PREFEITURA DO MUNICÍPIO DE PORTO VELHO
SECRETARIA MUNICIPAL DE SANEAMENTO E SERVIÇOS
BÁSICOS – SEMUSB/DA

DESPACHO

Processo:00600-00040338/2023-21-e

Cumprimentando Vossa Senhoria, a **Secretaria Municipal de Saneamento e Serviços Básicos (SEMUSB)**, em resposta à proposta apresentada pela empresa **L P Vieira Costa Comércio e Engenharia Ltda.**, inscrita no CNPJ/MF sob o nº 45.949.604/0001-17, referente à **Dispensa Eletrônica nº 014/2024/SML/PVH**, oriunda do **Processo Administrativo nº 00600-00040338/2023-21-e**, que tem como objeto a aquisição de tenda piramidal de dimensões 10x10 metros, com calhas embutidas, manifesta-se nos seguintes termos:

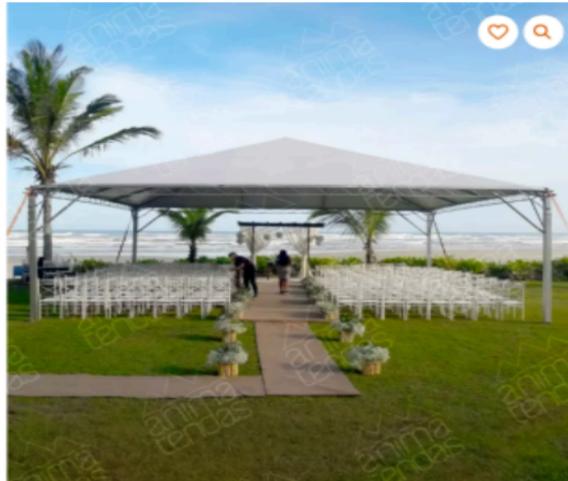
Considerando a necessidade apresentada pela Secretaria Municipal de Saneamento e Serviços Básicos, bem como os detalhes informados sobre o objeto a ser adquirido, e analisando o prospecto enviado pela Pregoeira, Sra. Bruna Brandalise, através do e-mail **da.semusb@portovelho.ro.gov.br**, constatou-se a existência de divergências substanciais em relação à descrição e às características do item a ser adquirido;

- Tenda piramidal tamanho 10x10 tenda em formato piramidal, com calhas embutidas para que o escoamento de água saia pelos pés da pirâmide - pé direito de no mínimo 2,50 mts de altura;- coluna do pé direito quadrado 120 mm x 120 mm chapa 14; - calhas em viga u 6 polegadas chapa 16 treliçada;- subida dos cantos: metalon 40mm x 40mm, centro: metalon 50mm x 30mm;- mão francesa com cantoneira 1' x 3/4;- suporta ventos em conformidade com normas abnt nbr 6123;- lona: laminado de pvc calandrado com reforço de tecido poliéster de alta tenacidade;- resistência a rasgos; maior flexibilidade; estáveis em relação às variações de temperaturas;- tratamento químico contra mofo, fungo. material de alta resistência e autoextinguível (não propaga chamas), cor branca. sem fechamento lateral, consoante a imagem a seguir:
